方案设计评标结果公示表

标段名称：大鹏新区重点路段绿美项目（设计）

标段编号：2404-440343-04-01-495219001001

附效果图:

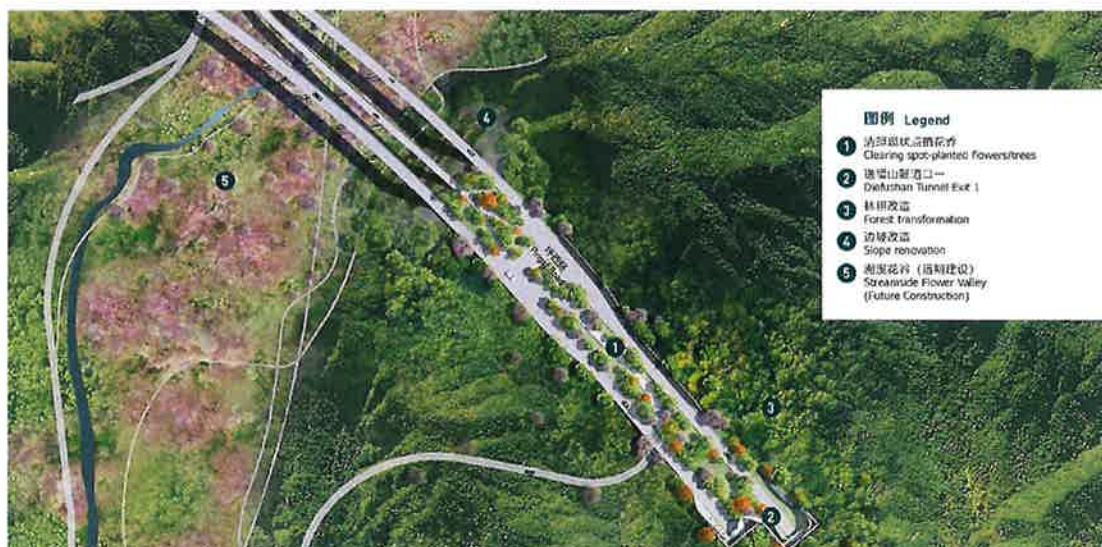
评标委员会名单	主任委员：黄明莉 委员：刘江、白玉、祝斐然、罗锦彬、鲍智鹏、黄益田
中标候选方案：	中国建筑西南设计研究院有限公司
评委个人评审意见	A 评委： 评语：前期调查详细提出了舍取建议，有绿美专篇，“三条大道”概念过于套路，无新颖想法，无背景解释，隧道设计不可行，还有很大提高空间。 B 评委： 评语：优点：整体设计响应招标文件及设计任务书要求，设计方案系统性较好，相关的景观节点设计精细。缺点：边坡设计及林相改造的落地性欠缺，垂直绿化的设计维护成本较高。 C 评委： 评语：项目分析基本合理，方案太过于关注小节点。 D 评委： 评语：主题定位合理，分析到位，内容满足设计任务书要求；文本框架清晰，逻辑完善。节点设计过多，应多考虑生态旅游属性以及客群需求，应进一步研究。

E评委:
评语: 设计理念合理, 对场地图理解透彻, 具体设计应结合场地分析, 进一步挖掘属地特色, 提升场地设计品质。
F评委:
评语: 方案基地分析完备, 理念突出, 景观序列设置合理。“一廊三段十节点”需要进一步论证, 避免节点空间的过度设计。
G评委:
评语: 方案符合要求, 项目分析到位, 设计理念符合要求, 功能布局符合要求, 详细设计可行性高, 节点设计符合要求, 生态策略融合、可实施性符合要求。
